5. 路網配置

(1) 現地に適合した路網配置

路網配置の検討

第一回目の現地踏査による修正及び検討箇所 図 5-1

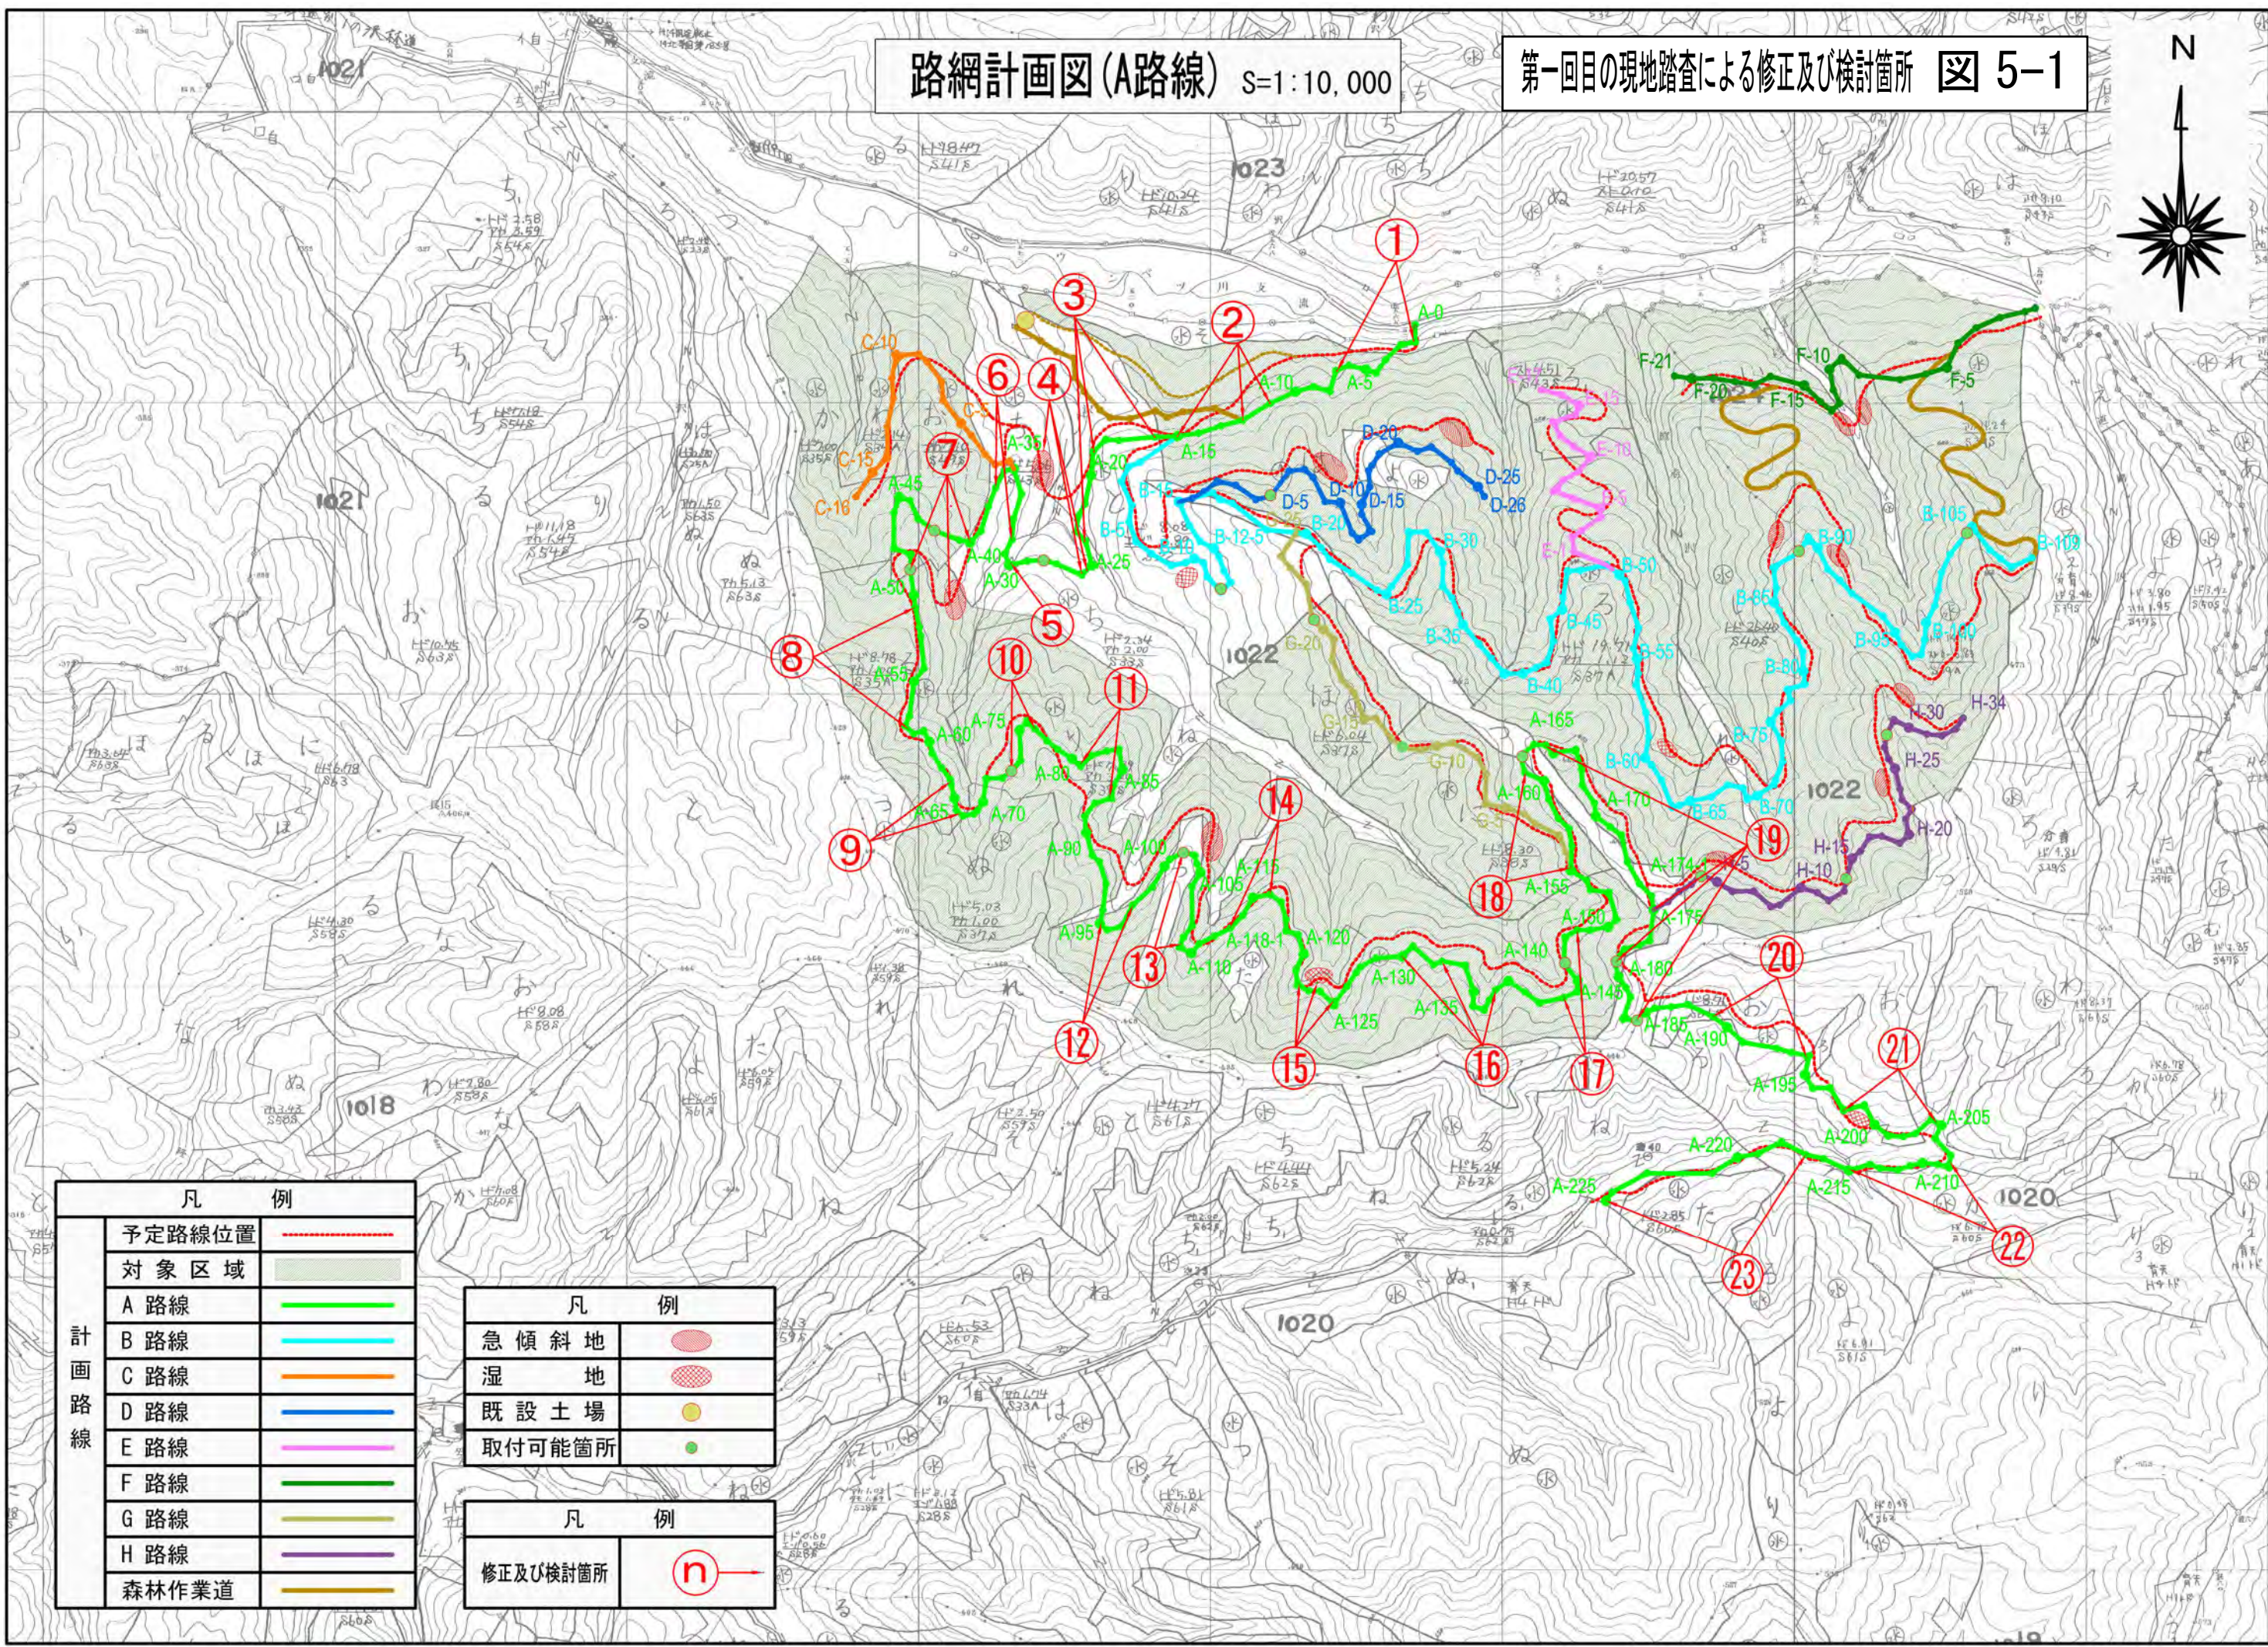
路線名	番号	修正及び検討項目				修正及び検討結果			
		線形	保全	施業	経済性	線形	保全	施業	経済性
A 路線	①				A-0～A-12 は既設作業道が、林道の規程に沿って作られている。				格上げして林業専用道として利用する。
	②	尾根部に向かう B 路線の分岐点に向かう。				ほぼ予定の位置を通過し A-15 の B 路線の取付が可能な箇所を通過する。			
	③				B 路線との分岐点から奥の沢渡り箇所の間に、既設集材路がある。				集材路跡を一部利用して奥の沢渡り箇所に向かう区間となっている。
	④		沢を渡った後の尾根に向かう斜面が 35° ～40° 程度の急斜面となっている。	A-28 は緩傾斜地。	予定路線の沢渡り箇所は、2つの沢が合流した箇所を渡る予定であったが、2つの沢は合流せず沢形状の両脇を平行に流れている。		これを避けることのできる沢渡りの位置までルートを手側に移動した。	A-28 は作業道取付が可能な箇所を通過。	A-25～A-26 の沢はコルゲートパイプ(φ2.5m)、もしくは BOX カルハート(B=1.8 H=1.5)程度が必要。
	⑤		予定路線の急斜面を避け C 路線との分岐に向かう。		C 路線との分岐に向かい、2つ目の沢渡り箇所を越え緩傾斜地を緩く上っていく区間となっている。		これを避けることのできる沢渡りの位置までルートを手側に移動し、C 路線との分岐に向かう。		A-30～A-31 の沢はコルゲートパイプ(φ1.5m)程度が必要。
	⑥	C 路線との分岐となる平尾根に向かう。				緩傾斜地を 9%の縦断勾配を利用して上っていく区間となっている。			
	⑦		予定位置は A-40 から奥でヘアピンカーブを巻いているが、横断傾斜が急でヘアピンカーブの設置には不向き。	A-42、A-49 は緩傾斜地。			A-40 付近の緩傾斜地を利用して高さを上げ、予定路線の奥で合流するようルート変更を行った。	A-42、A-49 は作業道取付が可能な箇所を通過。	
	⑧	A-51～A-56 までの区間は図面より高低差が大きい。			沢渡りの位置を考慮し予定線より若干低い位置を通過している。	8～9%と一部 12%の縦断勾配を利用して沢渡り位置に向かっている。			A-57～A-58 の沢はポリ波状パイプ(φ0.4m)か、暗渠排水工が必要。

⑨		A-66～A-67 の沢渡りの区間に、急傾斜地がある。		A-66～A-67 の間に沢がある、また、A-63～A-64 の間にも小さな沢がある。集材路の跡がある。		A-66～A-67 の沢渡りの位置まで、急傾斜地を避け既設集材路を利用しながら通過する。		集材路跡を一部利用する。A-63～A-64 の沢はポリ波状パイプ(φ0.4m)か、暗渠排水工が必要。A-66～A-67 の沢はコルゲートパイプ(φ0.8m)程度が必要。
	⑩		A-76 の尾根を越えると横断傾斜が 27° ～33° のやや傾斜の急な区間を通過する。	A-71～A-75 までの区間は作業道の取付部や土場に利用可能な緩傾斜地を通過している。			極力横断傾斜の緩い箇所を通過しているため、予定箇所より川側を尾根の等高線に沿って通過している。	A-73 は作業道取付が可能な箇所を通過。	
	⑪	A-81 と A-91 には沢渡り箇所がある。			A-87 から A-89 の区間には集材路跡がある。	A-81 と A-91 の沢は排水施設の設置を避けるため、沢頭の上を通過するよう縦断勾配を一部の区間で 12%とした。			A-87 から A-89 の区間は集材路跡を利用している。
	⑫		A-94～A-95 の沢渡りは予定路線の位置では沢が深く前後の横断傾斜が急である。		A-98 から A-99 の区間は集材路跡がある。		渡りの良い高い箇所まで路線を移動して通過している。		集材路跡を利用して土工量の軽減を図っている。

路線名	番号	修正及び検討項目				修正及び検討結果			
		線形	保全	施業	経済性	線形	保全	施業	経済性
A 路線	⑬		A-101～A-102 の尾根を越えると A-109～A-110 の沢渡り前後で、横断傾斜が急である。	A-101 は作業道取付が可能な中傾斜地。	集材路跡がある。		予定路線より山側の若干傾斜の緩い箇所を、通過している。	A-101 は作業道取付が可能な箇所を通過。	一部集材路跡を利用している。
	⑭	A-111～A-120 の区間は中・緩傾斜地である				予定路線付近の傾斜が若干緩い箇所を通過する。			
	⑮		沢の前後は水捌けが悪く一部湿地となっている箇所を通過する。また、予定路線位置には湿地がある。		A-122～A-123 の沢と A-125 の沢を連続して通過する。		山側に側溝が必要な区間がある。 湿地を避けるため 25m 程度山側に移動している。		A-122～A-123 の沢は、ポリ波状パイプ(φ0.4m)か、暗渠排水工が必要。 A-125 の沢は、ポリ波状パイプ(φ0.4m)か、暗渠排水工が必要。
	⑯		一部水捌けの悪い箇所を通過する。		A-131～A-140 の区間は沢渡り箇所である。また、集材路跡がある。		一部山側に側溝が必要な区間がある。		排水施設の設置を避けるため、予定路線 30m 程度山側の緩傾斜地を、通過している。 一部集材路跡を利用している。
	⑰			A-146 は緩傾斜地。	A-141～A-150 の区間は緩傾斜地で、集材路跡がある。			A-146 は作業道取付が可能な箇所を通過。	集材路跡を利用しながら A-145 の沢頭の上を通過する。
	⑱	A-151～A-160 の区間は尾根を越しの緩傾斜地である。また、A-155 は G 路線の分岐点となっている。				A-151～A-160 の区間は 1022 林班つ小班の尾根を越えて 1020 林班に向かうため、緩傾斜地を尾根巻きしながら通過する。また、A-155 は G 路線の分岐点となっている。			
	⑲	A-161～A-185 の区間は、尾根越しの緩傾斜地である。また、A-175 は H 路線の分岐点となっている。		A-162、A-179、A-184 は緩傾斜地。		A-161～A-185 の区間は 1022 林班つ小班の緩傾斜地で巻返して尾根沿いを通過し、1022 林班と 1020 林班の林班界を跨いで尾根越しをしている。		A-162、A-179、A-184 は作業道取付が可能な箇所を通過。

㉔	A-186～A-195 の区間は、部分的に縦断勾配が 12% の集材路跡がある。	一部水捌けの悪い箇所がある。		A-186～A-195 の区間は集材路跡がある。	A-186～A-195 の区間は緩傾斜地であるが、集材路跡を利用することから部分的に 12% の下り勾配を利用しながら通過している。	一部山側に側溝が必要な区間がある。		A-186～A-195 の区間は集材路跡を利用する。
	㉕				A-199 で沢頭上の水捌けの悪い箇所がある。				水捌けの悪い箇所を通過するため暗渠排水が必要となる。
	㉖	A-210 から A-215 の区間は、部分的に縦断勾配が 12% の集材路跡がある。			A-207～A-208 の沢渡り箇所がある。また、A-210 から A-215 にかけては、既設集材路がある。	A-210～A-215 の区間は集材路跡を利用することから、部分的に 12% の下り勾配を利用しながら通過している。			A-207～A-208 の沢は、コルゲートパイプ(φ1.0m)程度が必要。また、A-210 から A-215 にかけては既設集材路を利用している。
	㉗	A-217 の既設コルゲートパイプは土被りが不足している。			A-215～A-225 の区間は既設作業道がある。	施工基面高を変更して通過する。			A-215～A-225 の区間は既設作業道を林業専用道に格上げして利用する。

第一回目の現地踏査による修正及び検討箇所 図 5-2

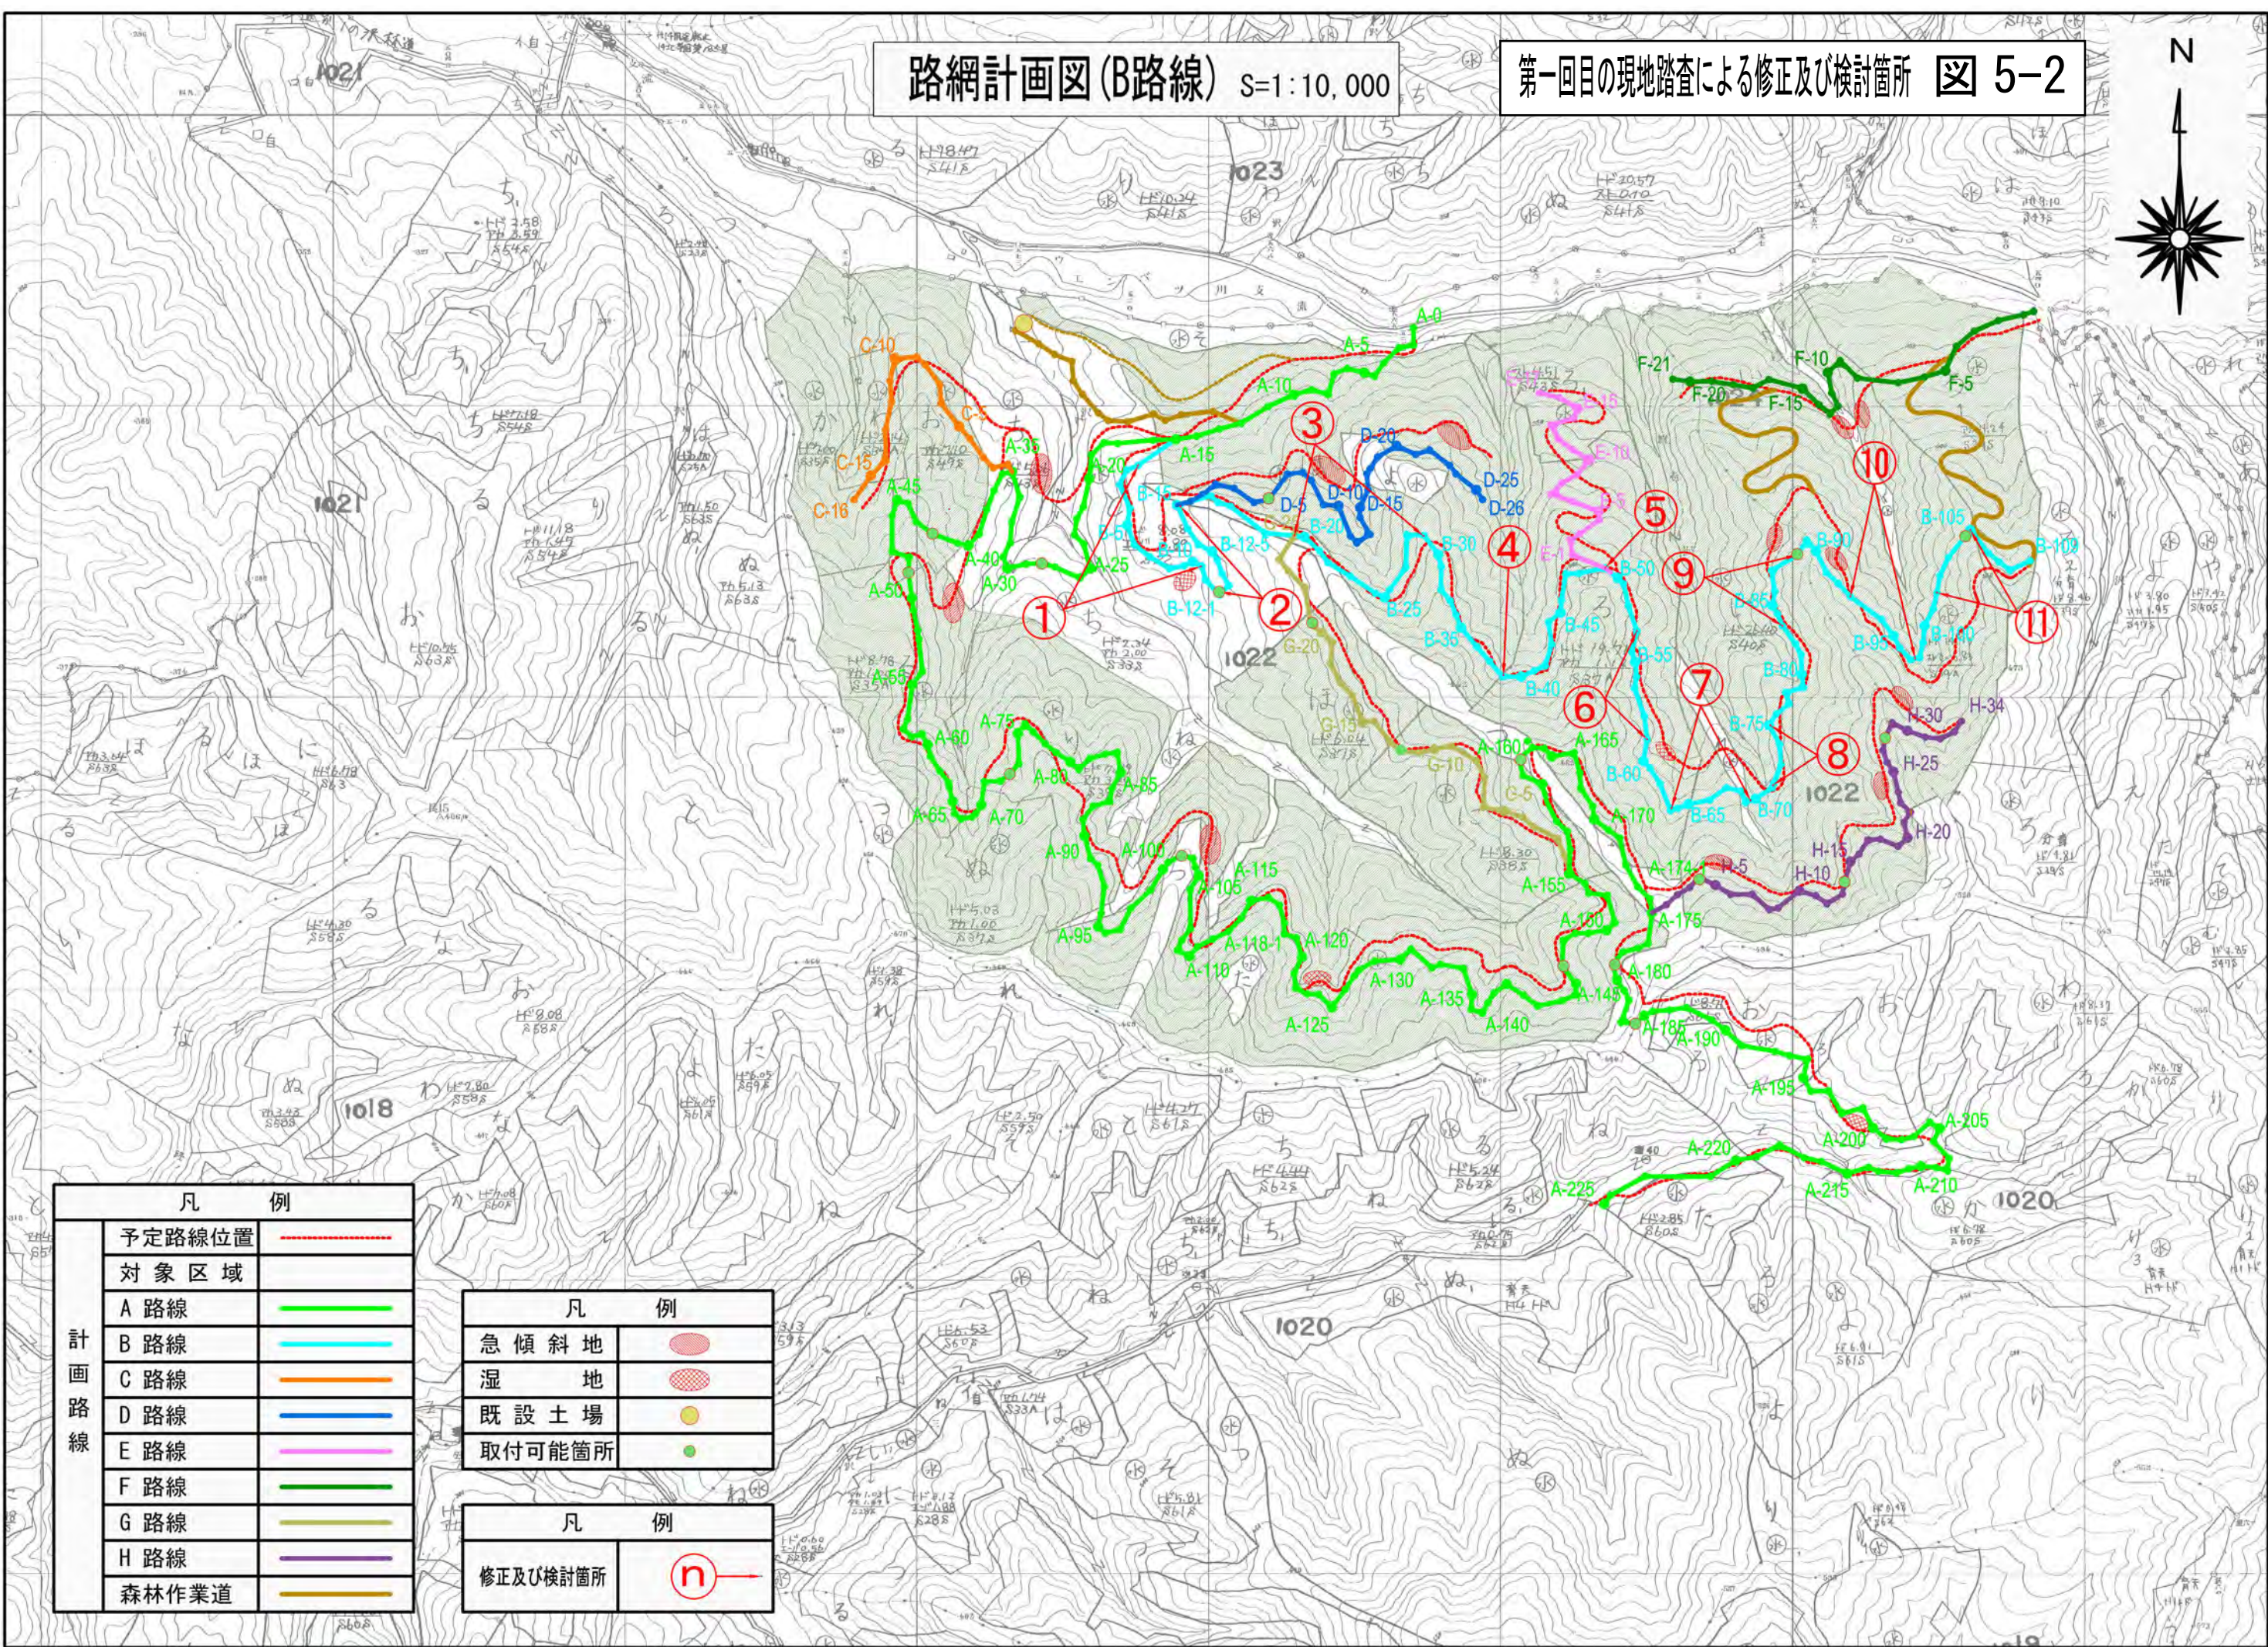
路線名	番号	修正及び検討項目				修正及び検討結果			
		線形	保全	施業	経済性	線形	保全	施業	経済性
B 路線	①	A 路線の A-15 を起点として分岐し、D 路線の分岐点に向かいヘアピンを巻いて尾根に上がる区間だが、予定路線位置を通過すると、尾根まで上がりきらない。				D 路線の分岐点に、ヘアピンを巻いて尾根に上がる必要があるが、縦断勾配が急になるため、延長を延ばし 7%～9%の若干急な縦断勾配を利用して上がっている。			
	②	D 路線の分岐点に向かい尾根に上がる必要があるが、予定路線位置を通過すると、尾根まで上がりきらない。		B-12-1 は緩傾斜地。		D 路線の分岐点に向かい、緩傾斜地にヘアピンカーブを設置し、延長を延ばすことで 9%程度の縦断勾配を確保している。		B-12-1 は作業道取付が可能な箇所を通過。	
	③	B-19 と B-20 の中間である、G 路線の分岐点に向かう。				G 路線の分岐点に向かい部分的に 9%の上り勾配を利用して、上がっていく区間となっている。			
	④	B-31～B-40 区間は、ほぼ予定路線と同様の緩傾斜地を通過している。				B-39 では沢頭の上を通過しているため排水施設の設置はしない。			
	⑤	B-49 尾根部の E 路線分岐点に向かう。				B-41～B-50 区間は、ほぼ予定路線位置の緩傾斜地を、緩く下っている。			
	⑥		B-51～B-60 区間は、予定路線位置に急傾斜地及び、湿地がある。				予定路線山側の緩傾斜地を通過している。		
	⑦		予定路線位置の B-61 川側は、横断傾斜が緩い湿地で、その前後は横断傾斜が急である。				山側の緩傾斜地を通過した後に沢に向かって下っている。		
	⑧	B-71～B-80 区間は、緩傾斜地である。				B-71～B-80 区間は、ほぼ予定路線位置を緩く上っている。			
	⑨		B-81～B-87 の予定路線位置は、奥の尾根に向かい、急傾斜地に入る。	B-88 は緩傾斜地。			B-81～B-87 までの区間は、ほぼ予定線の通りとなるが、そこから尾根に向かい急傾斜地に入るため、予定線より山側の緩傾斜地を通過している。	B-88 は作業道取付が可能な箇所を通過。

⑩				B-97～B-98 の沢渡り位置は、予定路線位置で渡ると沢が分かれ排水施設が複数になる。また、集材路跡がある。				予定路線位置で沢を渡ると、排水施設が複数になるため、50m程度川側の沢が合流した箇所を沢渡りの位置に変更した。また、一部集材路跡を利用しながら予定路線位置より川側の緩傾斜地を通過する。
	⑪			B-104 は緩傾斜地。	集材路跡がある。			B-104 は作業道取付が可能な箇所を通過。	緩傾斜地と一部集材路跡を利用しながら 8%～9%の上り勾配で、終点予定位置に向かう。
